日本原燃株式会社	
資料番号	耐震建物 21 R1
提出年月日	令和3年5月11日

設工認に係る補足説明資料

耐震設計の基本方針に関する

MOX 燃料加工建屋に係る既認可からの変更点について

第 3. -1 図 応力解析モデルにおける上部構造による拘束の変更

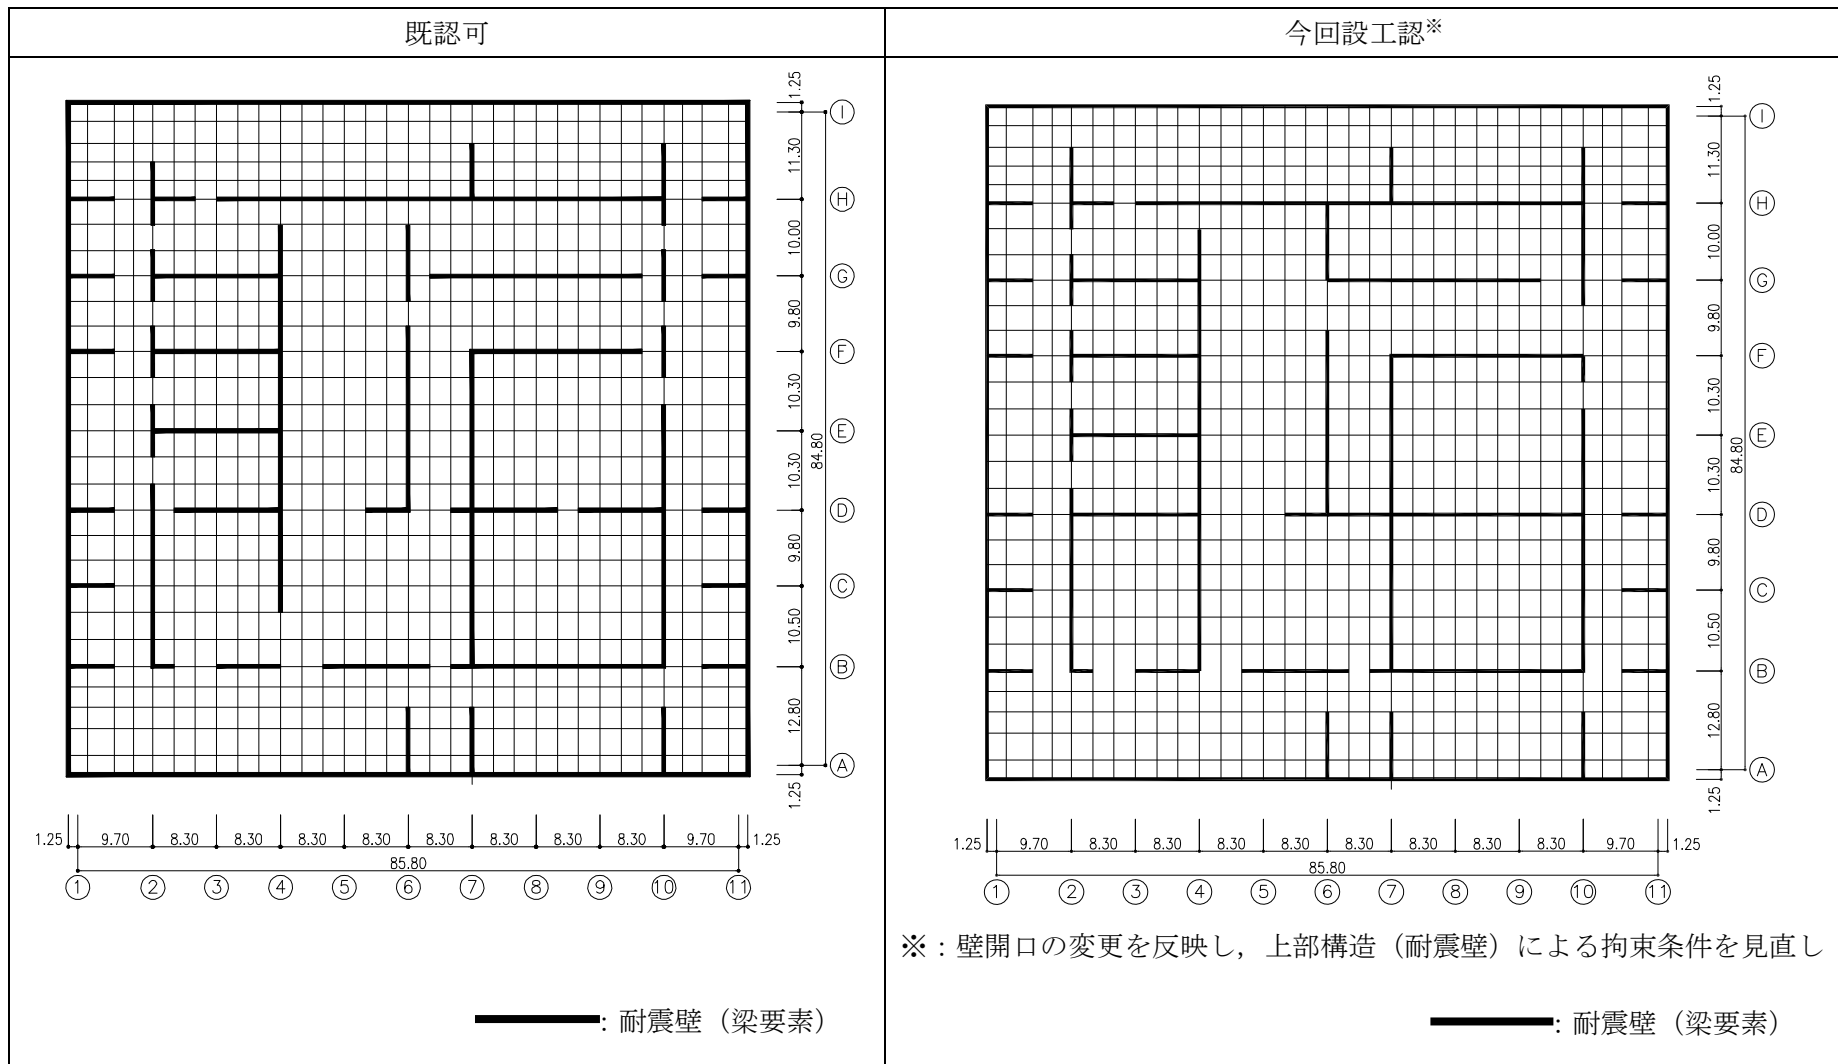
なお、基礎スラブの解析手法については既認可と同様である。ただし、基礎スラブの解析モデルについては、既認可からの壁開口の変更を反映し、上部構造（耐震壁）による拘束条件の見直しを行っている。既認可及び今回工認の解析モデル図を第 3. -1 図に示す。

※2：壁開口の変更を反映し, 上部構造 (耐震壁) による拘束条件を見直し (第 3. -1 図)
